泊発電所 3 号炉審査資料	
資料番号	共止01 r. 3. 0
提出年月日	令和5年11月21日

泊発電所 3 号炉

1 号及び 2 号炉設置の
洗浄排水処理系及びアスファルト固化装置の
共用取止めによる影響について

令和 5 年 1 1 月
北海道電力株式会社

第 4.3.1 図 液体廃棄物の年間推定放出量とその放射性物質の濃度（1号及び2号炉）

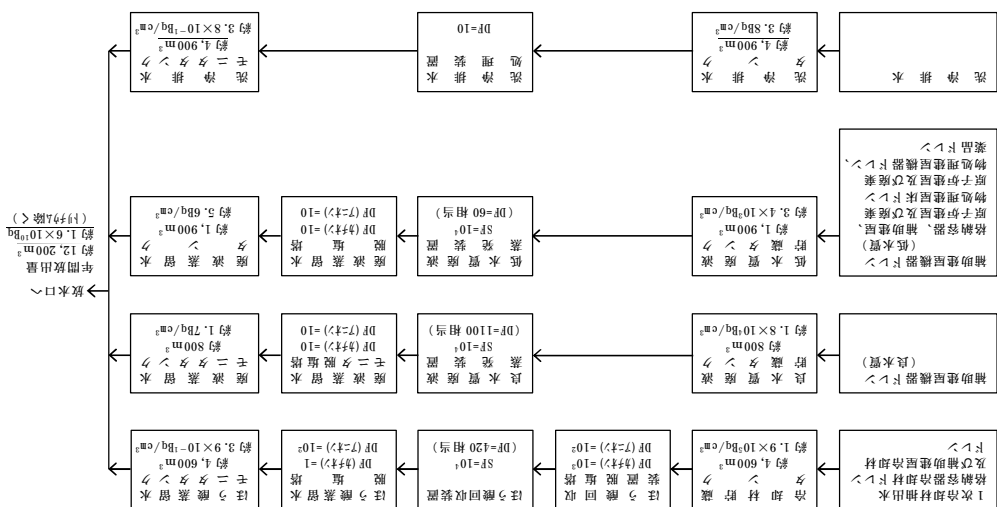
- 共用化取止めに伴う1号及び2号炉における洗浄排水の年間発生量及び年間推定放出量の変更
 $(4,900\text{m}^3/\text{y} \rightarrow 2,400\text{m}^3/\text{y})$ によって、年間放出量が減少する $(1.6 \times 10^{10}\text{Bq} \rightarrow 1.5 \times 10^{10}\text{Bq})$ 。

第1図 (1/2) 放射性廃棄物廃棄設備系統概要図

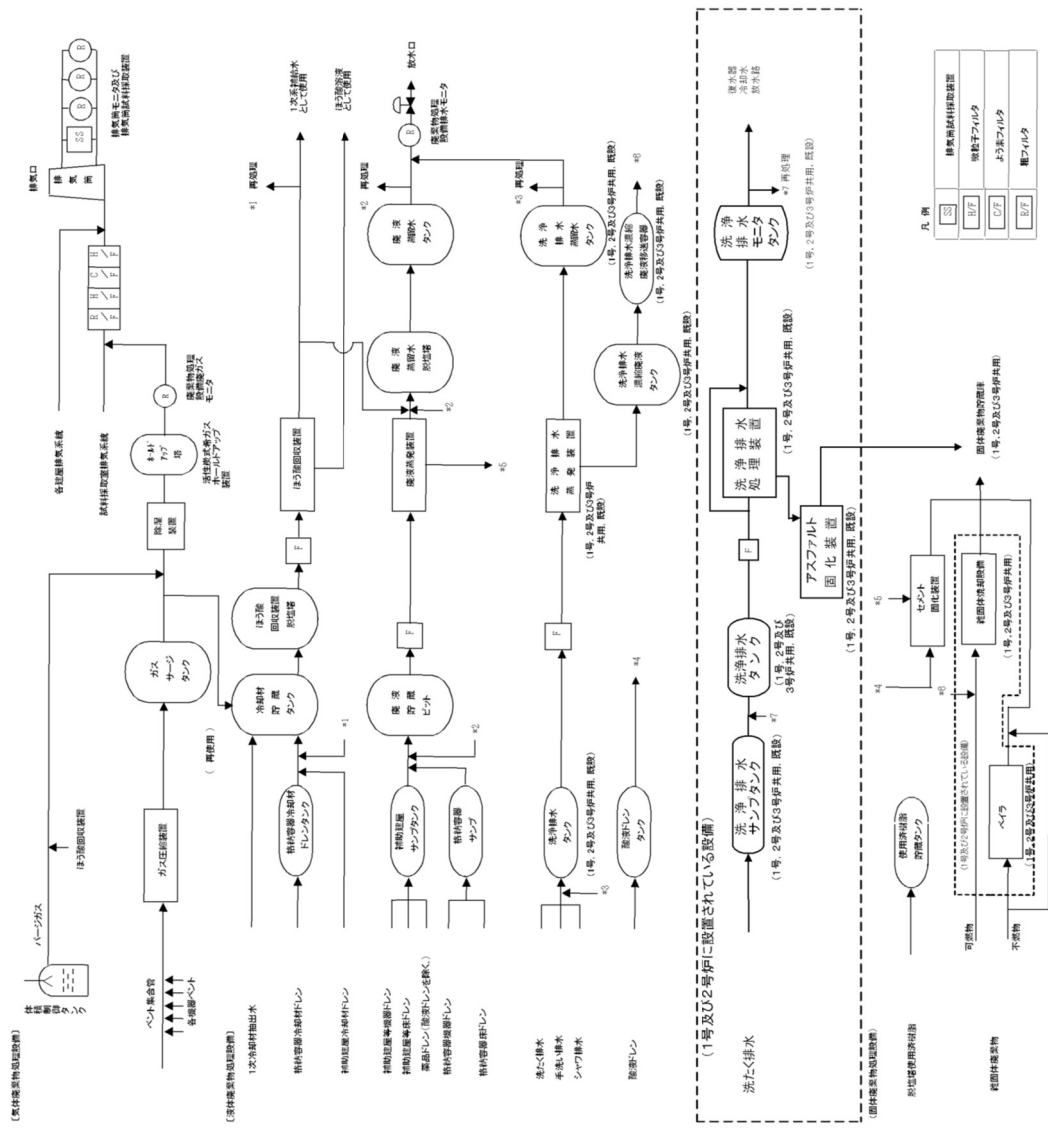
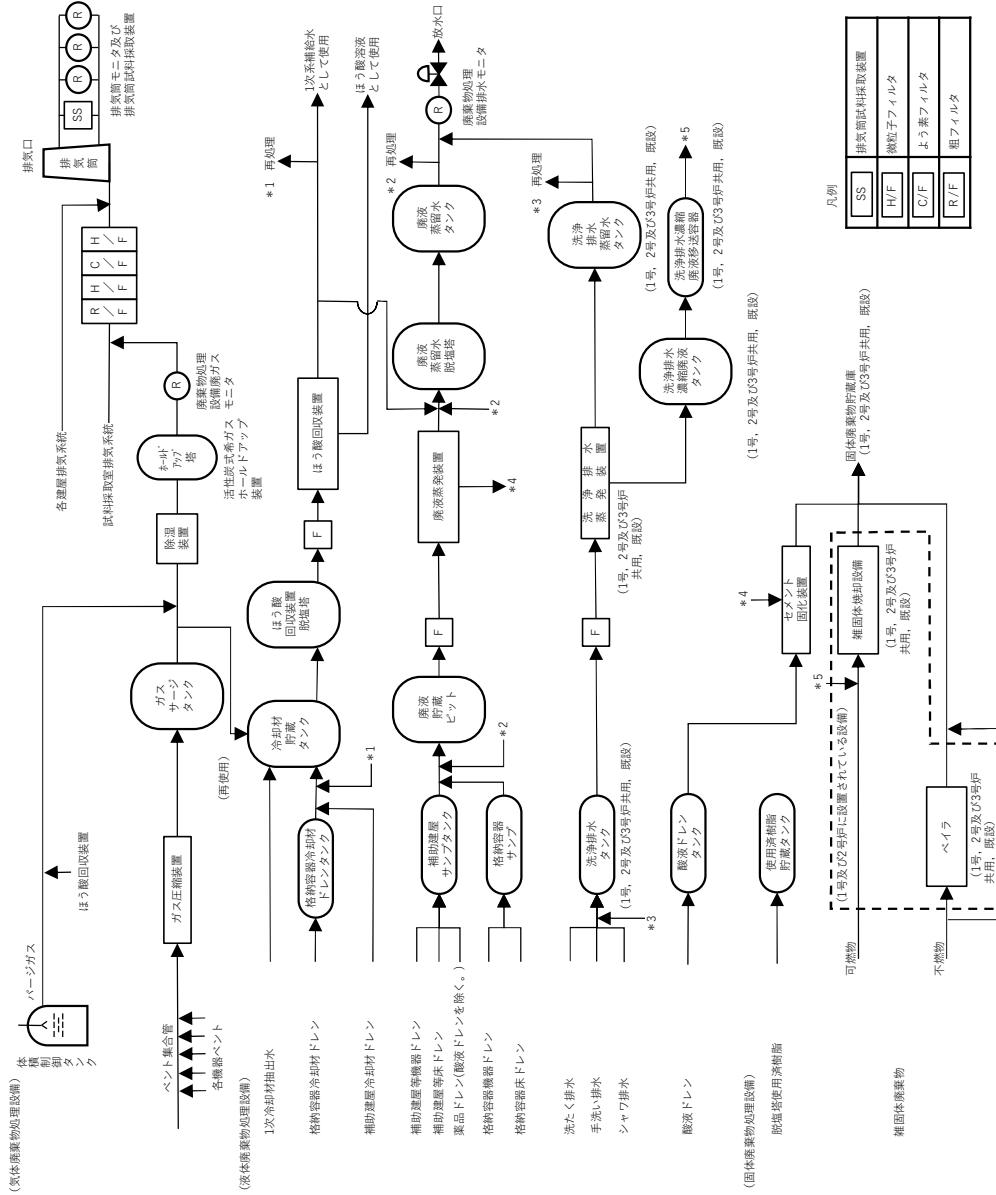
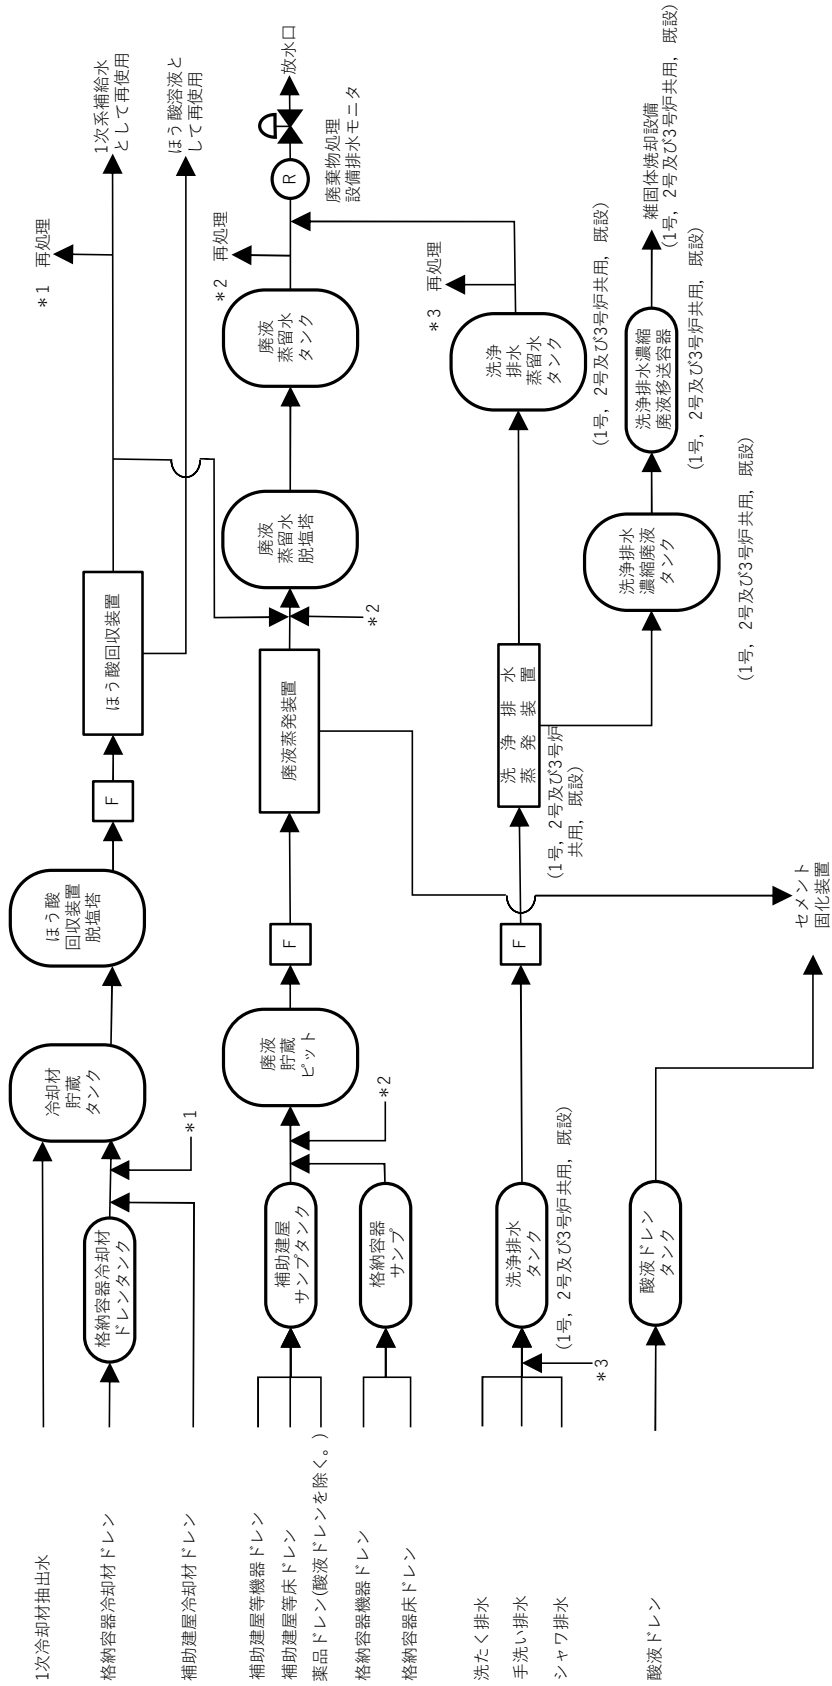
従って、1号及び2号炉設置の洗浄排水処理系の共用を取止めることによる、洗たく排水の処理能力に影響はない。（第1～5表、第1～3図参照）

従って、1号及び2号炉設置のアスファルト固化装置の共用を取止めることによる、3号炉の洗たく排水の処理能力に影響はない。（第1～5表、第1～3図参照）
